710 - INSP  
 ISO/IEC 17020  
 Origineel verslag

## Verkoop [Afd 8.4.2]

Verslagnummer: 5/03032025/43887/47275/1

Inspectie adres: Bouwelsesteenweg 90, 2560 Nijlen (België)  
 De fundering dateert van: Voor 1 oktober 1981  
 Type: Verkoop [Afd 8.4.2]

## Elektrisch bord

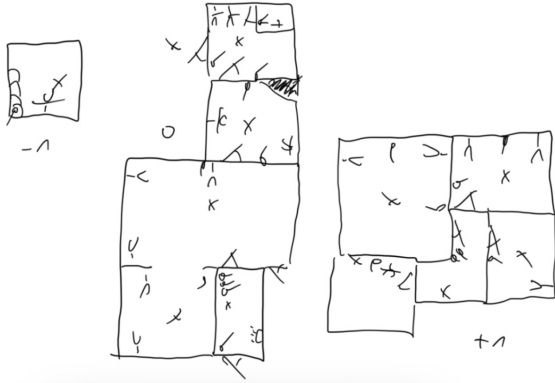
- De aardingsonderbreker is niet conform of afwezig. - oAfd 5.4.3.5
- Het eendraadsschema en situatieplan zijn niet aanwezig. - oAfd 3.1.2.1
- De continuïteit van de PE, de stationaire toestellen klasse 1 en/of de equipotentiale verbindingen is niet verwezenlijkt. - oAfd 4.2.4.3

- De controle van een/meerdere foutlussen is niet afdoende, - oAfd 6.5.7.2.b.4.d; oAfd 6.4.6.4.b.4
- De kringen, de onderbrekingstoestellen en of de beschermingstoestellen zijn niet duidelijk en zichtbaar gekenmerkt. - Afd 3.1.3

- De beschermingsgraad van de ruimte moet ten minste IPXX-D zijn voor ruimtes publiek toegankelijk en IPXX-B voor gewone ruimtes. - oAfd 4.2.2.3
- Hoofddifferentieelstroombeschermingsinrichting is niet aanwezig. - oAfd 4.2.4.3

- De installatie is niet aangevuld met een differentieelstroombeschermingsinrichting met hoge of zeer hoge gevoeligheid, - oAfd 4.2.4.3
- De kring(en) die stopcontacten bevatten zonder aarding zijn niet beschermd door een differentieelstroombeschermingsinrichting met een hoge of zeer hoge gevoeligheid. - oAfd 8.2.1

- Een of meerdere stopcontacten zijn niet van kinderbeveiliging voorzien. - oAfd 4.2.2.3.b; Afd 8.2.1; Afd 8.2.2
- Aansluitingen en samenvoegingen, verbindingen of aftakkingen van kabels werden niet uitgevoerd in overeenstemming met de regels van de kunst. - oAfd 5.1.1.2; Afd 1.4.1; Afd 1.4.2; Afd 5.2.6

- Geleiders van het type VOB zijn niet in een buis geplaatst en/of zoals het zou moeten. - oAfd 5.2.9.3
- De combinatie groen/geel is enkel voorbehouden aan de aardingsgeleider. - oAfd 5.4.6.2; oAfd 5.2.6.2

- De isolatieweerstand van de installatie is onvoldoende. - oAfd 6.4.5.1

## Schetsen

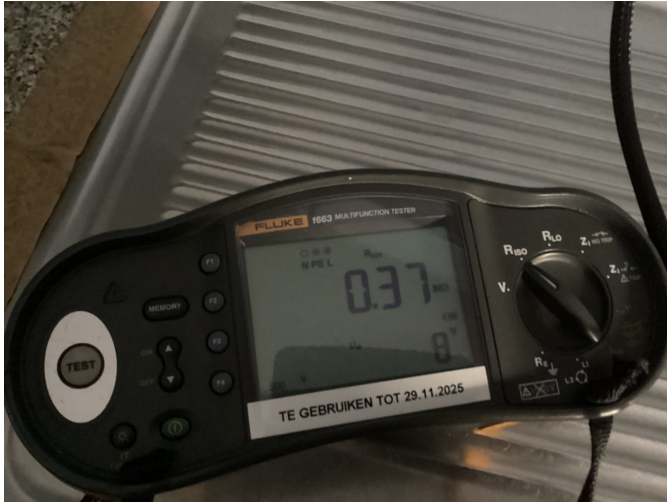
- De schema's zijn niet aanwezig of niet correct. Wij kunnen niet uitsluiten dat er geen nieuwe inbreuken zullen zijn bij het voorleggen van de (nieuwe) schema's.
- We raden aan de dienstspanning aan te duiden op het elektrisch bord.
- De aarding kon niet worden gemeten, deze zal gecontroleerd worden tijdens de volgende inspectie.
- De woning is bemeubeld. Het kan zijn dat niet alle onderdelen gecontroleerd zijn.
- Bij een vernieuwing van de elektrische installatie, zullen de afwijkingen niet meer van toepassing zijn.
- Door gevolg te geven aan de hoger vermelde inbreuken, is het mogelijk dat er bij een volgend onderzoek bijkomende inbreuken aan het licht komen.
